CONSELLERIA D'HABITATGE, TERRITORI I MOBILITAT

Resolució de la directora general d'Harmonització Urbanística i Avaluació Ambiental per la qual es formula la declaració d'impacte ambiental del Projecte d'Agrupació Fotovoltaica Cas Pobre I i II, ubicada al polígon 6, parcel·la 270, terme municipal de Marratxí (exp. 266A/2024)

RESOLC FORMULAR:

Imatge 8. Model 3D general d'implantació

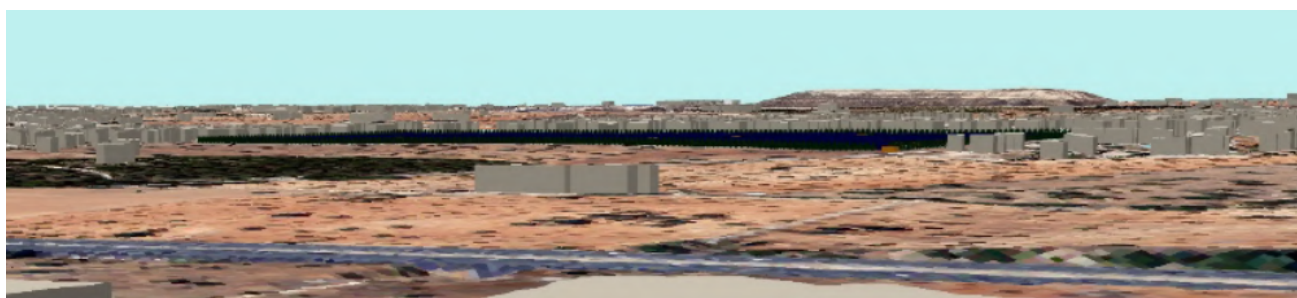
- Analitzades les simulacions en 3D de l'annex d'incidència paisatgística, resulta evident la visibilitat de l'agrupació fotovoltaiqua des d'habitatges de la urbanització Es Garrovers, les quals presenten alçades de fins a dues plantes (aprox. 6 a 8,5 m altura total) i moltes d'elles es caracteritzen per confrontar directament amb la parcel·la projectada. Així mateix, atesa la implantació projectada pels dos centres de maniobra i mesura (CMM 1 i CMM 2), resulta palesa la seva visibilitat des d'un tram del camí de Muntanya.

Imatge 14 i 15: Ubicació d'instal·lacions fotovoltaiques executades (blau), amb DIA favorable (verd) i en tramitació (groc) per a radis d'anàlisi de 6 km i 3 km respectivament.

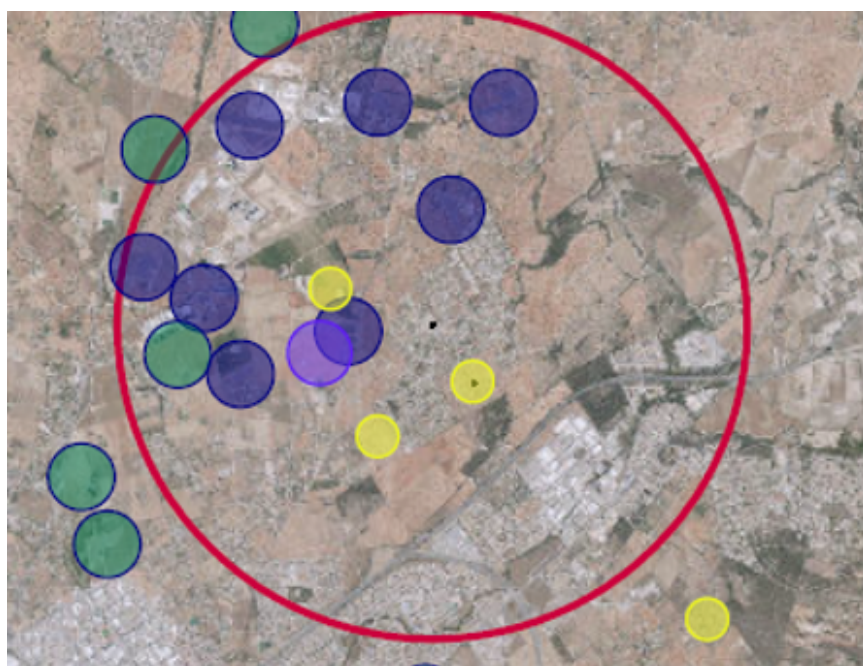
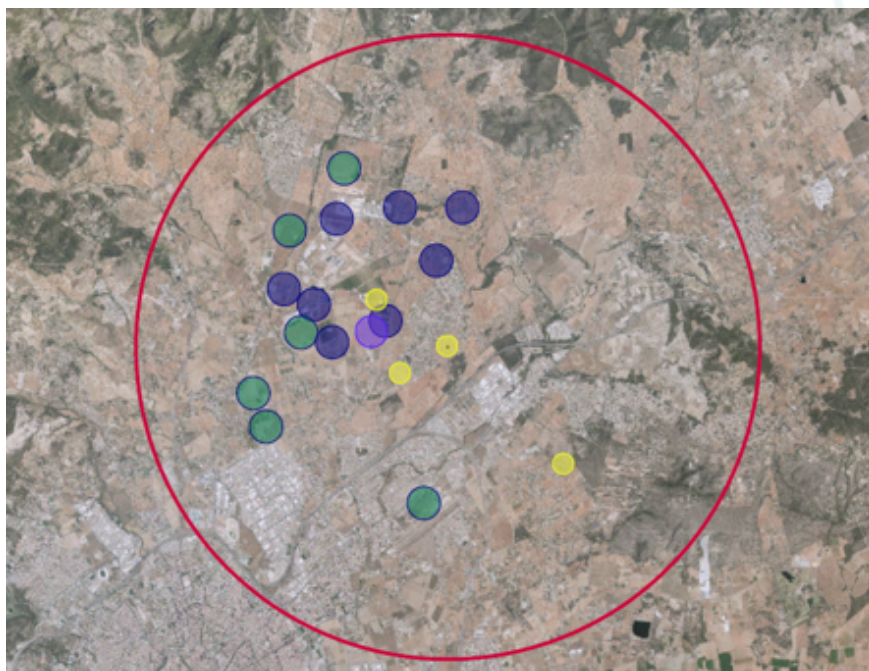
b) Per a un radi de 3 km respecte del nucli de la urbanització Es Garroveres - Son Daviu, el nombre d'instal·lacions fotovoltaïques executades i altres amb DIA favorable és d'un total de 10, sense tenir en consideració les 3 que es troben actualment en fase de tramitació ambiental.

- Tot i que l'anàlisi sinèrgica conclou que només un 0,1% del territori analitzat és susceptible de veure més d'un parc a la zona, cal tenir en compte que l'agrupació fotovoltaiqua serà visible des de les zones de major orografia existents als voltants que es corresponen amb rutes de senderisme, de lleure (Puig de s'Estremera, Puig de na Marit o Sa Comuna de Bunyola) i zones urbanitzades (sa Coma, sa Font Seca, etc).
